Relatório de Fiscalização

FISCALIZAÇÃO NOS SISTEMAS DE ÁGUA E ESGOTO

RELATÓRIO DE FISCALIZAÇÃO TÉCNICA DOS SISTEMAS DE ÁGUA E ESGOTO DO MUNICÍPIO DE DUMONT

PRESTADOR: Departamento Municipal de Engenharia, Obras, Meio Ambiente, Agricultura e Serviços
Municipais

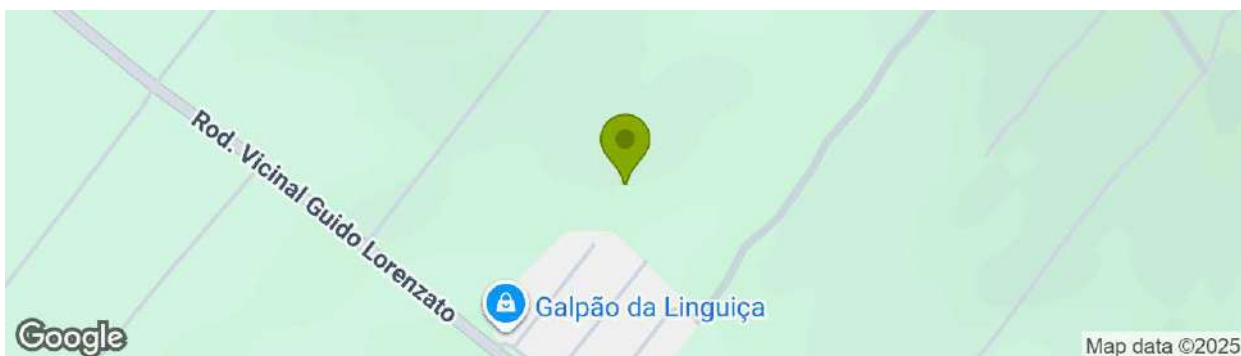
O extintor de incêndio disponível na unidade está com a manutenção vencida em 08/2025.

Foto 1 - Extintor de incêndio com validade vencida.

Foto 2 - Extintor de incêndio com validade vencida.

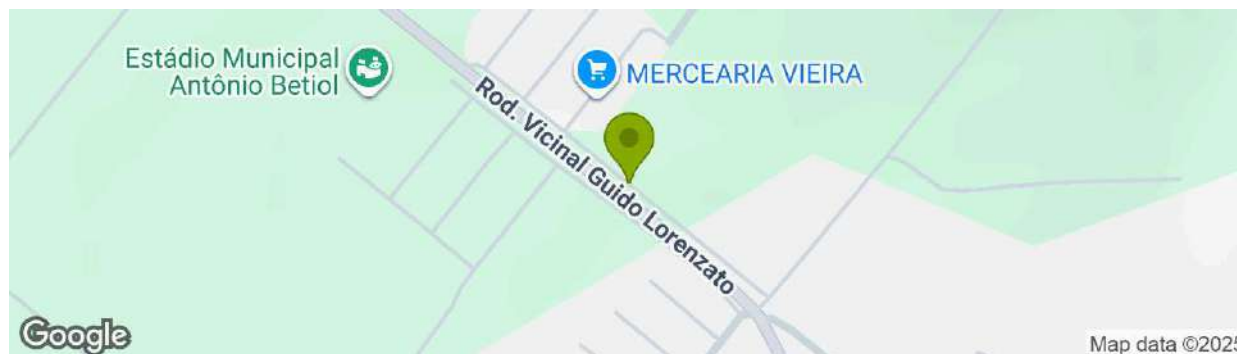
O extintor de incêndio disponível na unidade está com a manutenção vencida em 08/2025.

Foto 1 - Extintor de incêndio disponível na unidade, com prazo para manutenção vencido em 08/2025.

Foto 2 - Extintor de incêndio disponível na unidade, com prazo para manutenção vencido em 08/2025.

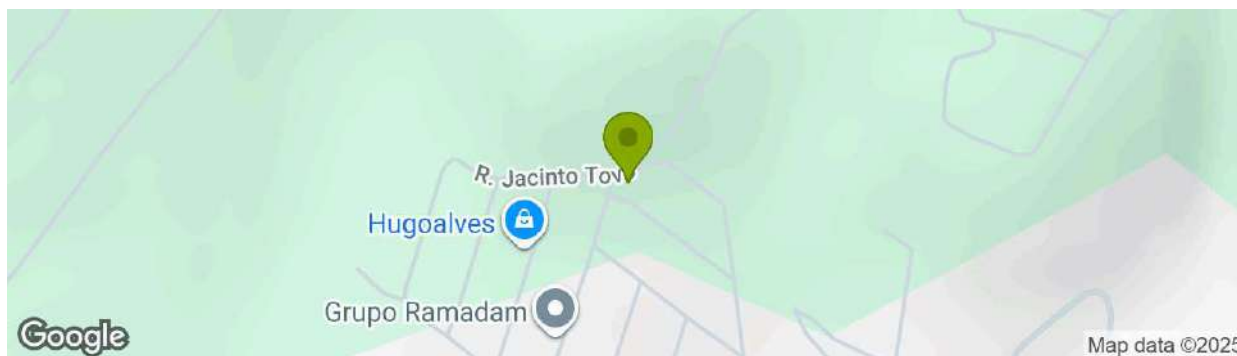
O poço possui outro cerceamento além do entorno da área. Entretanto, a segunda

cerca foi retirada de sua posição para manutenção do poço e até o momento não foi reposicionada. É necessário que o prestador de serviços reposicione o cerceamento do poço.

Foto 1 - Cercamento metálico para o poço, fora de posição.

Foto 2 - Cercamento metálico para o poço, fora de posição.

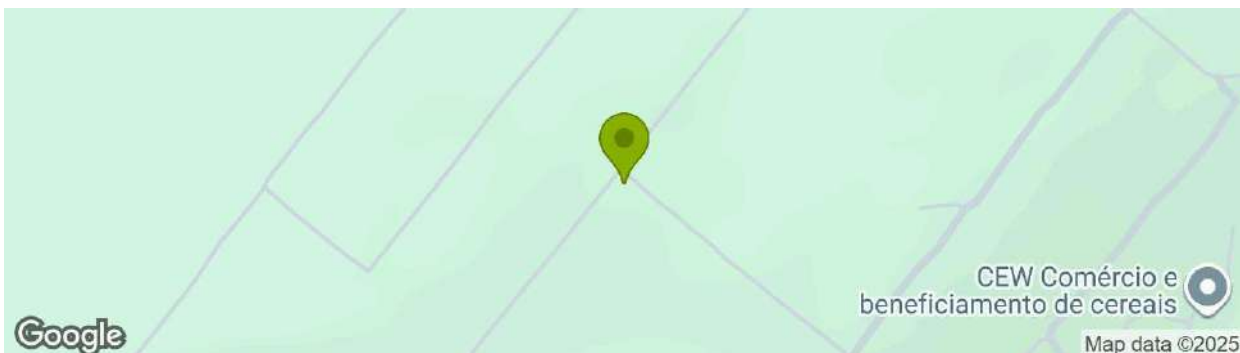
Foto 4 - Vazamento na estrutura do reservatório.

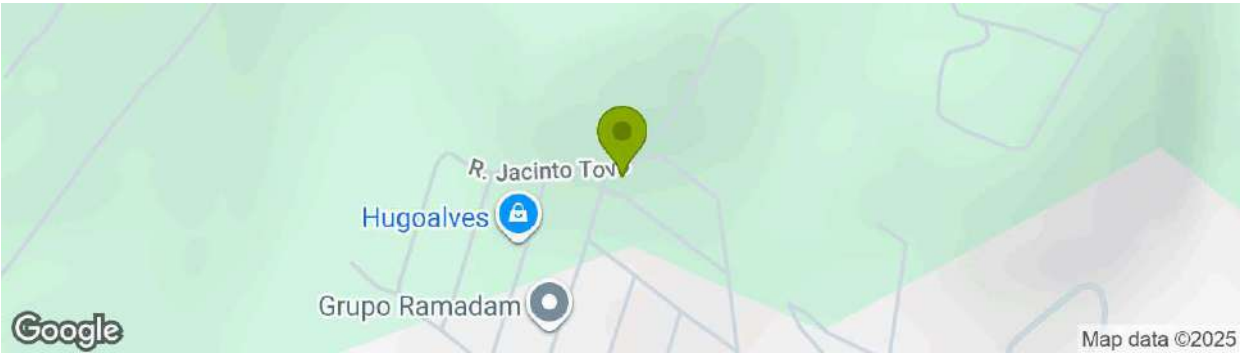
Foi evidenciada a presença de vazamentos na estrutura do reservatório.

Foto 1 - Vazamento identificado no reservatório.

Foto 2 - Vazamento identificado no reservatório.
